大型消防車の排出ガス発散防止装置のリコールについて

リコール届出番号2468

平成22年2月23日、UDトラックス株式会社は下記のリコールを国土交通大臣に届け出しました。

改善箇所説明図

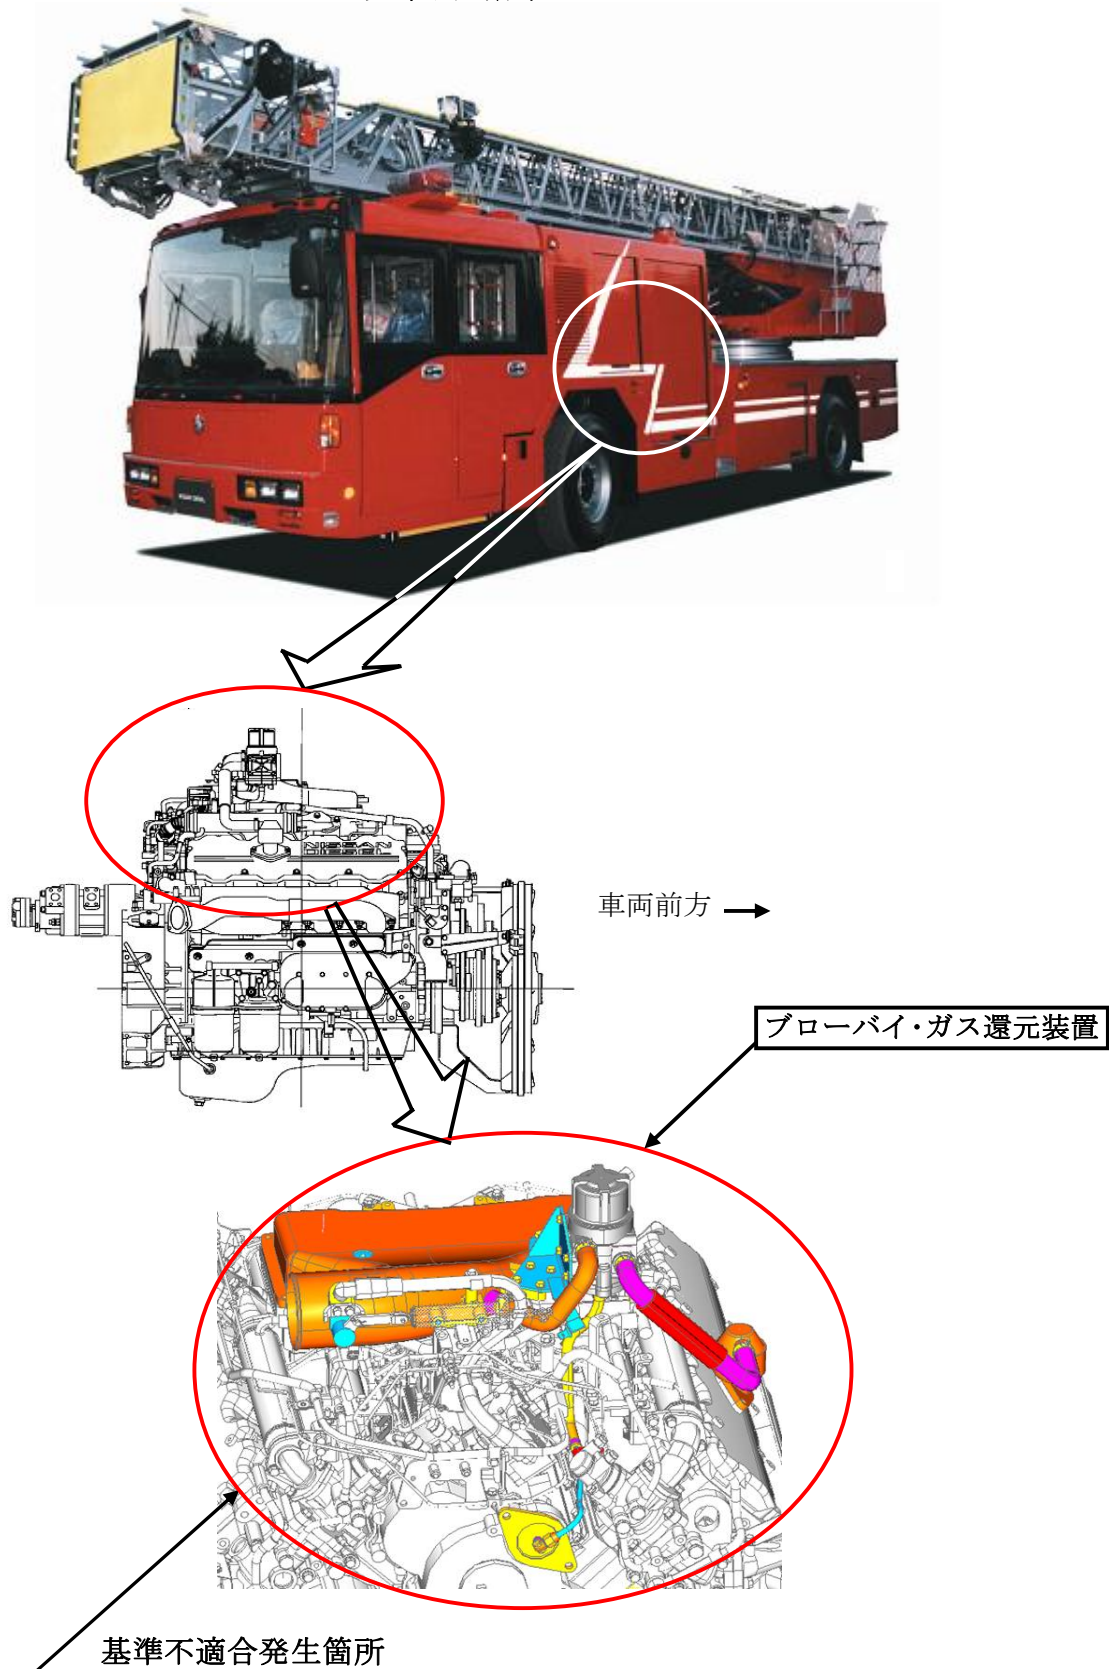
原動機において、プロバイ・ガス還元装置が装着されていないため、道路運送車両の保安基準に適合しない。

改善の内容
全車両、プロバイ・ガス還元装置を装着する。

注： 内は追加部品を示す。
